# Gutachterliche Baumbeurteilung

## „Sanierung Schwanenteich“

<b>Auftraggeber</b>	Stadt Emden FD 361 Stadtplanung, Herr D. Malzahn Ringstraße 38b 26721 Emden
<b>Sachverständiger</b>	Gerrit Güldener ö.b.v. Sachverständiger, Gärtnermeister Erste Südwieke 52 26817 Rhaderfehn
<b>Auftrag und Anlass</b>	Am 3.2.2025 beauftragte mich Herr D. Malzahn (Stadt Emden) mit der Beurteilung der Auswirkungen des Bauvorhabens „Sanierung Schwanenteich“ auf den vorhandenen Baumbestand. Geplante Baumfällungen sind zu überprüfen und die Auswirkungen von Wegebaumaßnahmen und Spuntwandsanierungen auf Bestandsbäume sind zu bewerten. Die Bestandsbäume sind hinsichtlich ihres Allgemeinzustandes und der Erhältbarkeit zu beurteilen. Die Vorteile einer vollständigen Neuentwicklung des Baumbestandes sind aufzuzeigen.  Das Ergebnis ist schriftlich darzulegen.
<b>Datenquellen</b>	<ul style="list-style-type: none"> <li>• Bau - und Entsorgungsbetrieb Emden, Herr J. Utecht</li> <li>• Skript „Parkanlage Schwanenteich“ Entwurf Stand 14.12.2022, planungsgruppe grün, Oldenburg</li> <li>• Geotechnisches Gutachten, 16.03.2023, Schmitz + Beilke Ingenieure, Oldenburg</li> <li>• Eigene Recherchen / Fachliteratur etc.</li> <

Linden mit Kurztriebigkeit trotz Einkürzungen

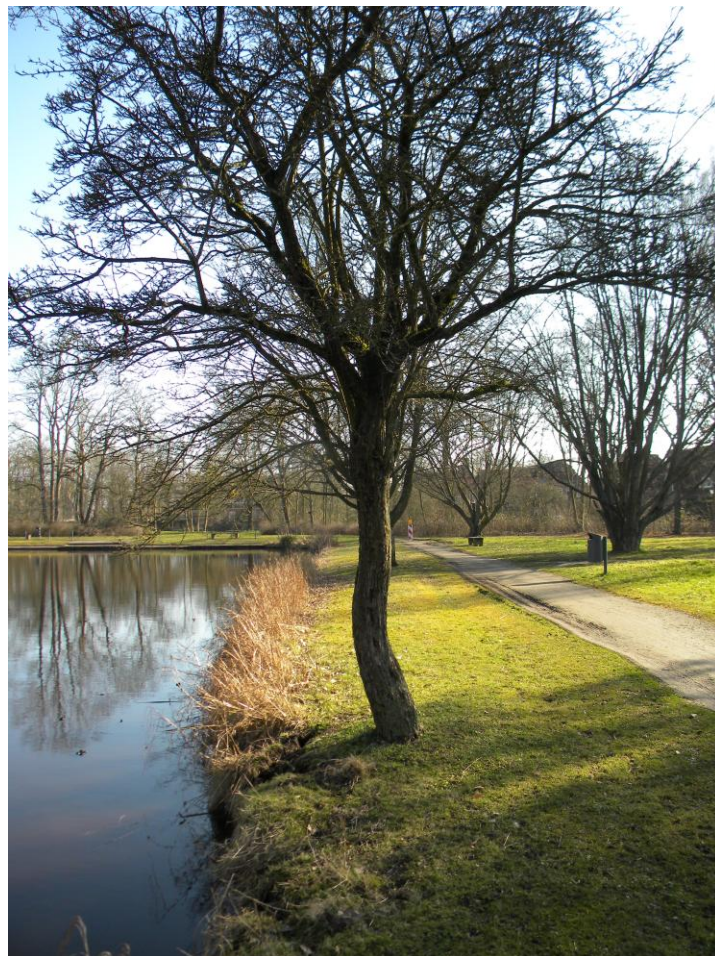
Die Linden befinden sich bis auf die beiden jüngeren Nachpflanzungen in einem für ihr Alter schlechten, deutlich geschädigten Zustand mit schütterten, devitalisierten Kronen. Das arttypische Triebblängenwachstum ist deutlich verkürzt, Längen - und Höhenwachstum stagnieren trotz durchgeführter Einkürzungen. Einkürzungen von Kronenteilen und Kronen bewirken bei ausreichend vitalen Bäumen in der Regel starke Neutriebbildungen. Das ist vorliegend nicht eingetreten, die Linden sind erheblich geschädigt und ihre weitere Lebenserwartung ist an diesem Standort ohne Verbesserungen der Wachstumsbedingungen auf ca. 10 bis 20 Jahre begrenzt. Die Reaktionsfähigkeit gegenüber baulichen Eingriffen in die Wurzelbereiche ist herabgesetzt.
